TRANS/WP.29/GRSP/2002/21  
28 novembre 2002

PROPOSITION DE PROJET DE SÉRIE 06 D'AMENDEMENTS AU RÈGLEMENT No 14  
(Ancrages de ceintures de sécurité)

Communication de l'expert de la France

Note : Le texte ci-après, établi par l'expert de la France, vise à introduire dans le Règlement No 14 la nouvelle norme du système d'ancrage pour dispositifs de retenue pour enfants, préparée par l'ISO. Il est fondé sur les documents TRANS/WP.29/GRSP/2001/14/Rev.1.

**Figure 1 : Dispositif d'application de force statique (DAFS), vues isométriques**

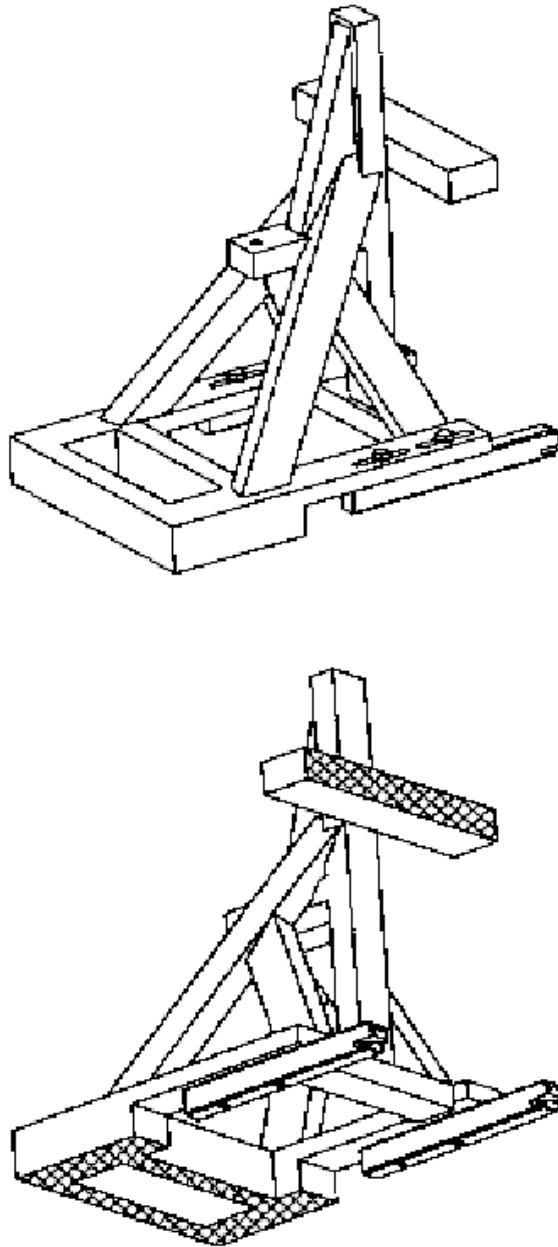
- 2.23. par "Dispositif d'application de force statique (DAF-S)", un dispositif de test des systèmes d'ancrages ISOFIX du véhicule, et qui est utilisé pour vérifier leur résistance et la capacité de la structure du véhicule, ou du siège, à limiter la rotation lors d'un essai statique. Le dispositif d'essai est décrit aux figures 1 et 2 de l'annexe 9.

**Figure 2 : Dimensions du dispositif d'application de force statique (DAFS)**

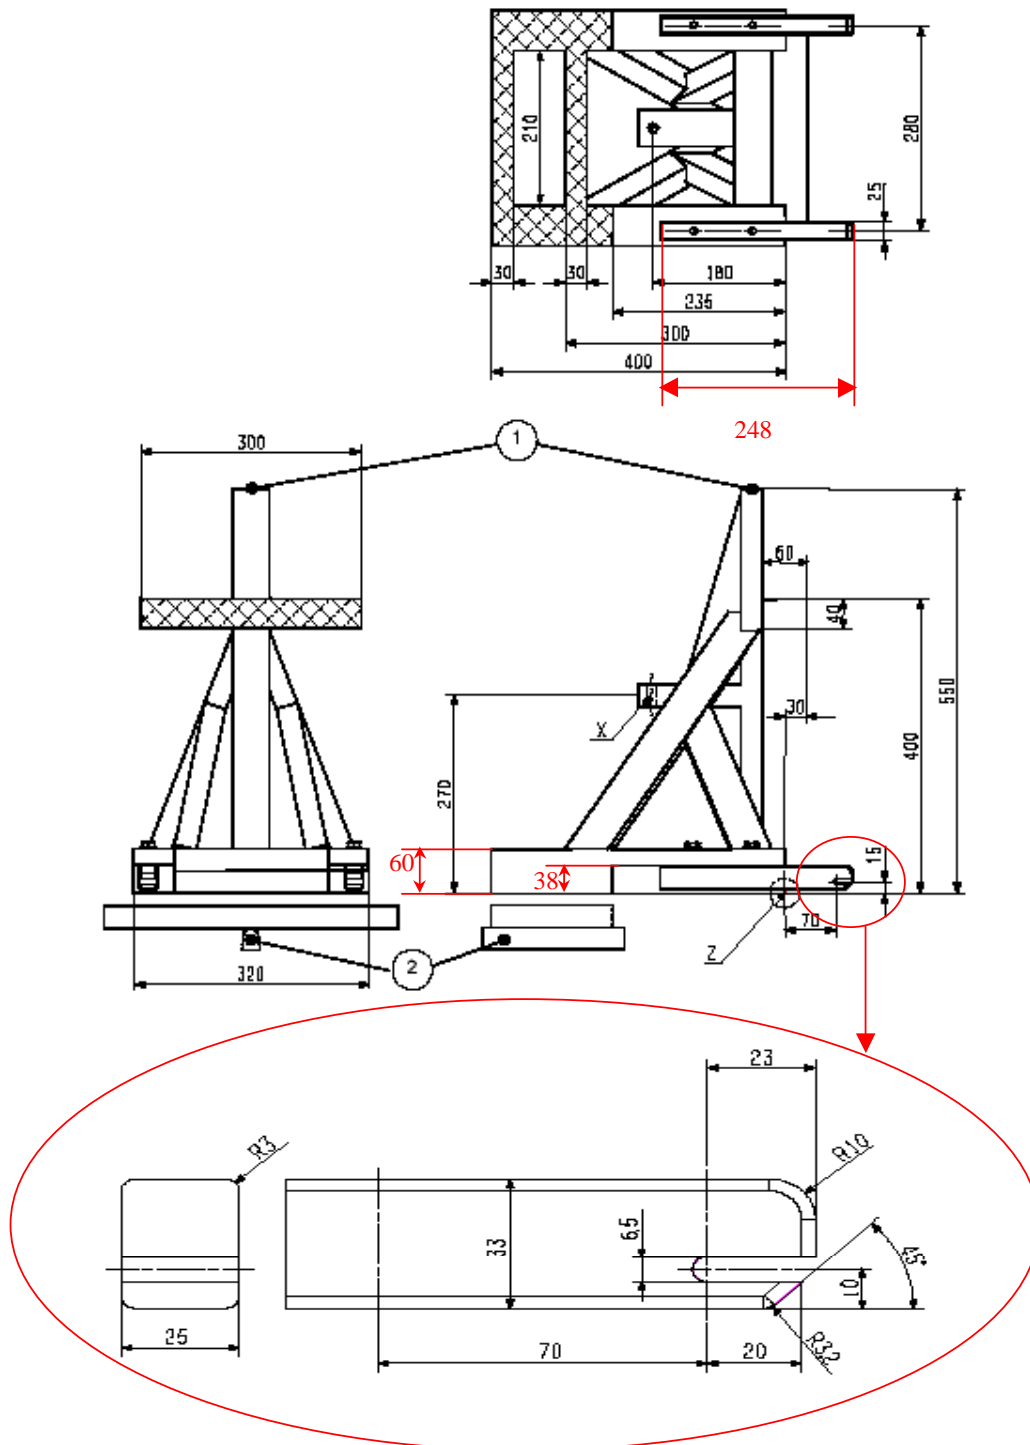
Les forces vers l'avant doivent être appliquées avec un angle d'application de la force initiale de  $10 \pm 5^\circ$  au-dessus de l'horizontale. Les forces obliques doivent être appliquées horizontalement à  $0^\circ \pm 5^\circ$ . Une force de pré-charge de  $500\text{ N} \pm 25\text{ N}$  devra être appliquée au point de chargement prescrit (point X) désigné à la figure 2 de l'annexe 9. L'application complète de la

**Rigidité du DAFS : Une fois fixé aux barres d'ancrage rigides avec la partie transverse frontale du DAFS supportée par une barre rigide qui est tenue au centre par un pivot longitudinal de 25 mm sous la base du DAFS (pour permettre la flexion et la torsion de la base du DAFS), le mouvement du point X ne doit dans aucune direction être supérieur à 2 mm lorsque les forces sont appliquées conformément à ce qui est spécifié au paragraphe 6.6.4. du présent Règlement. Aucune déformation des barres d'ancrage ne doit apparaître, résultant de ces mesurages.**

**Figure 3 : Dimensions du connecteur de fixation supérieure (type anneau)**

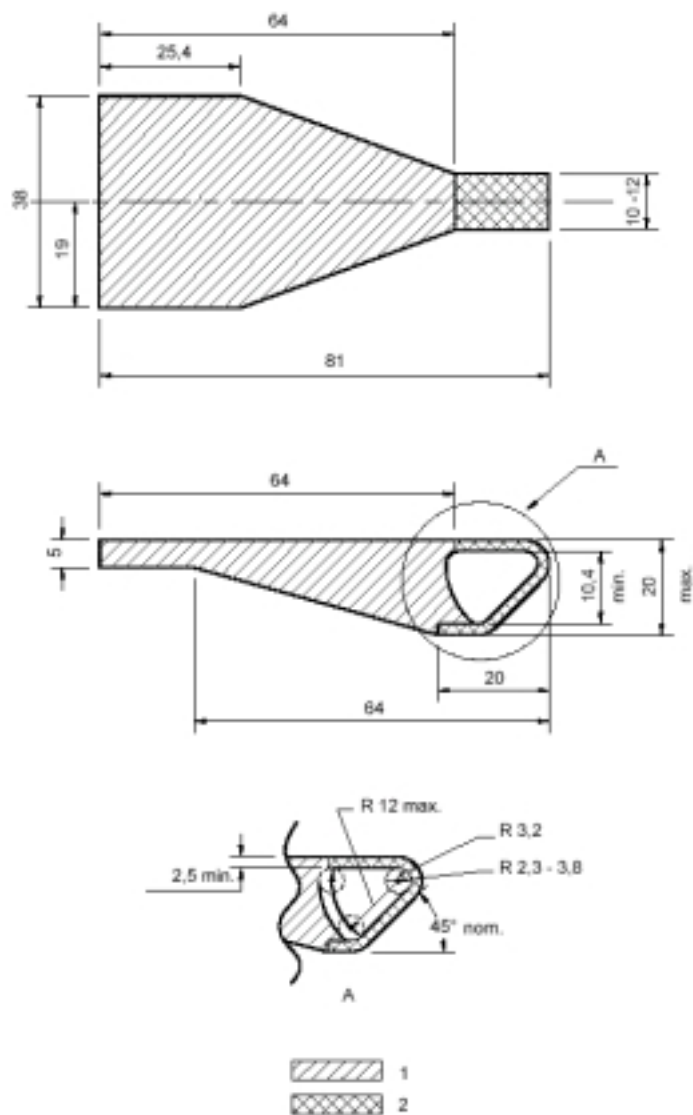
5.2.4.4. Les ancrages pour fixation supérieure doivent avoir des dimensions permettant d'y accrocher un crochet de fixation supérieure comme spécifié à la Figure 3. Un espace libre doit être prévu autour de chaque ancrage pour fixation supérieure afin de permettre les opérations de verrouillage et déverrouillage.

Figure 4 : Distance entre les zones d'ancrage inférieur ISOFIX

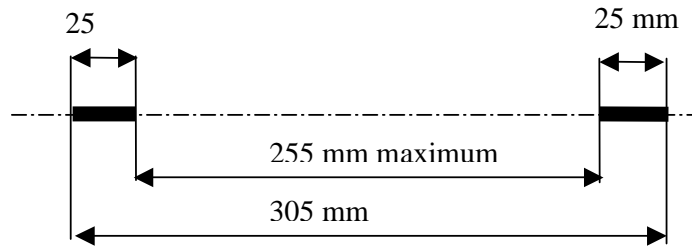
**5.2.3.1.** Les systèmes d'ancrages ISOFIX sont des barres rondes horizontales de  $6 \text{ mm} \pm 0.1 \text{ mm}$  de diamètre, couvrant deux zones de 25 mm minimum de longueur effective situés dans le même axe, tels que définis à la figure 4 de l'annexe 9.

Figure 5 : gabarit en deux Dimensions

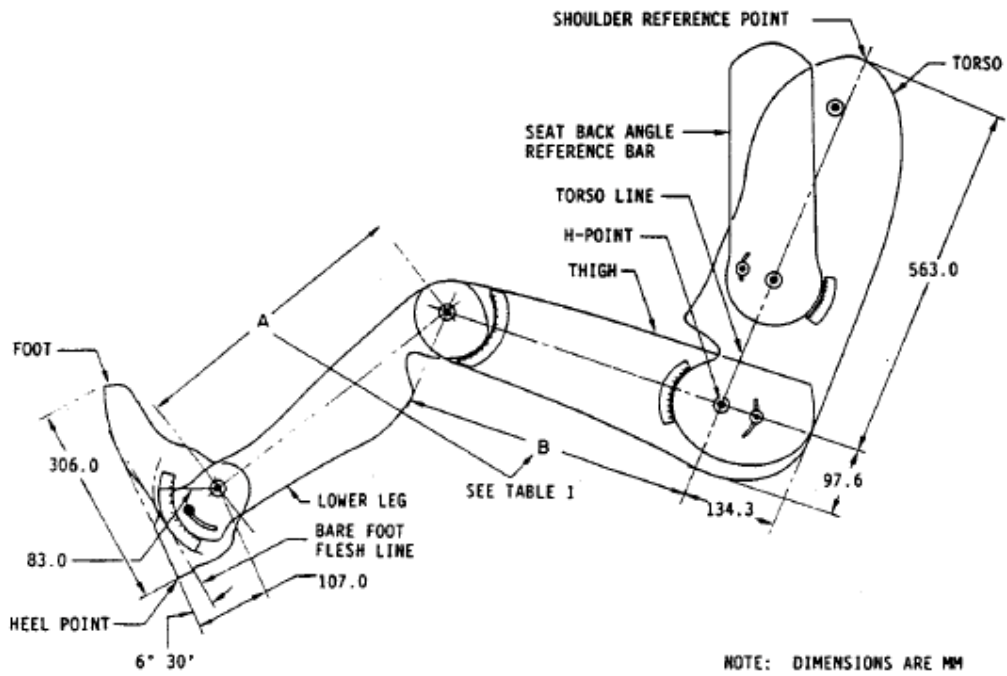
référence le gabarit décrit dans le texte SAE J 826 (jjmmaaaa) et montré à la figure 5 de l'annexe 9, en respectant les conditions suivantes :

**Figure 6 : Emplacement des ancrages pour fixation supérieure ISOFIX, zone ISOFIX – vue de côté**

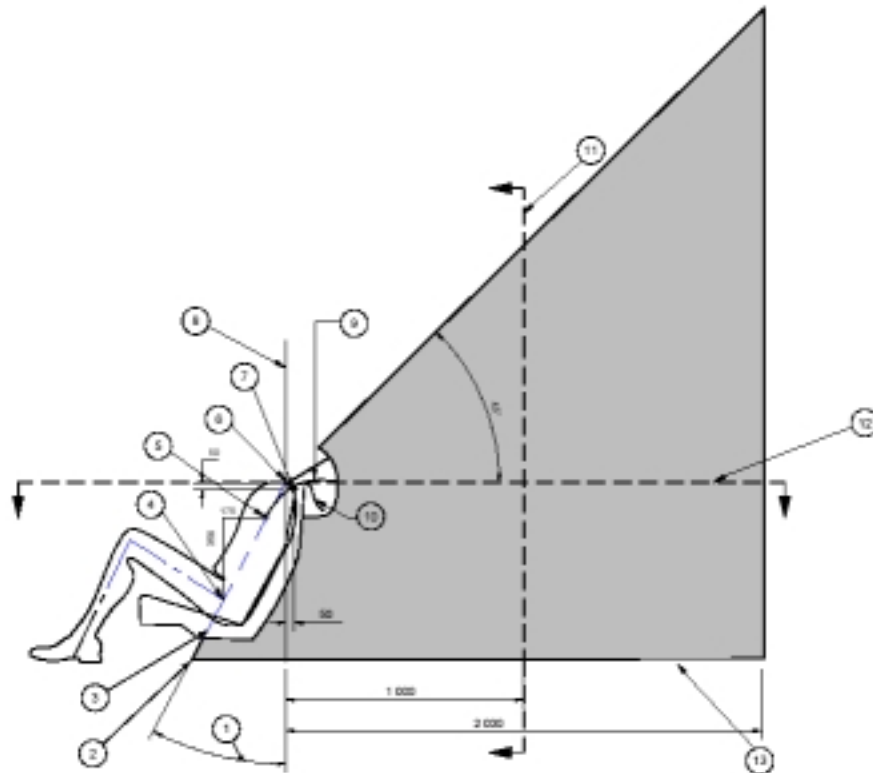
**5.2.4.1.** Sous réserve du paragraphe 5.2.4.3., la partie des ancrages pour fixation supérieure ISOFIX destinée à être reliée au connecteur de fixation supérieure ISOFIX sera située à moins de 2000mm du point de référence de l'épaule et dans la zone grisée – comme indiqué aux figures 6 à 11 de l'annexe 9 – à partir de la position assise sur laquelle il est installé, en prenant pour

**Figure 11 : Autre méthode permettant de déterminer la position des ancrages pour fixation supérieure au moyen d'un SIRE, zone ISOFIX – vues de dessus et de côté''**

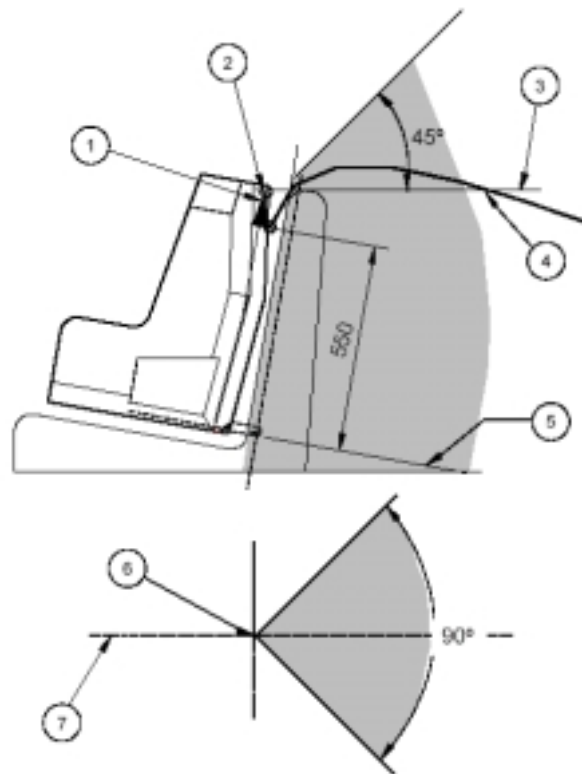
- 5.2.4.2. La zone d'ancrages pour fixation supérieure ISOFIX peut être située alternativement à l'aide du gabarit "ISO/F2" (B), défini au Règlement No. 16 (annexe 17, appendice 2, figure 2), placé à une position ISOFIX équipée des ancrages inférieurs ISOFIX comme montrés à la figure 11 de l'annexe 9. Sur la vue latérale, les ancrages pour fixation supérieure ISOFIX devront être situés :

- derrière un plan transversal incluant la ligne de référence verticale du gabarit "ISO/F2" (B) et
  - sous un plan transversal passant par l'intersection de la ligne de référence du gabarit "ISO/F2" (B) et le plan incluant le côté inférieur de la barre supérieure du siège, et s'étendant vers l'arrière suivant un angle de 45° au dessus de l'horizontale.

- Sur la vue de dessus, les ancrages pour fixation supérieure ISOFIX seront situés entre les plans s'étendant en arrière et sur le côté du point de référence de fixation de la sangle et séparés par un angle à 90°. De plus, les ancrages pour fixation supérieure ISOFIX se situeront entre 200 et 2000 mm du point d'origine de la sangle de fixation supérieure ISOFIX sur la face arrière du gabarit "ISO/F2" (B), mesurés, le long de la sangle lorsqu'elle est tirée par dessus le dossier du siège vers les ancrages pour fixation supérieure ISOFIX.
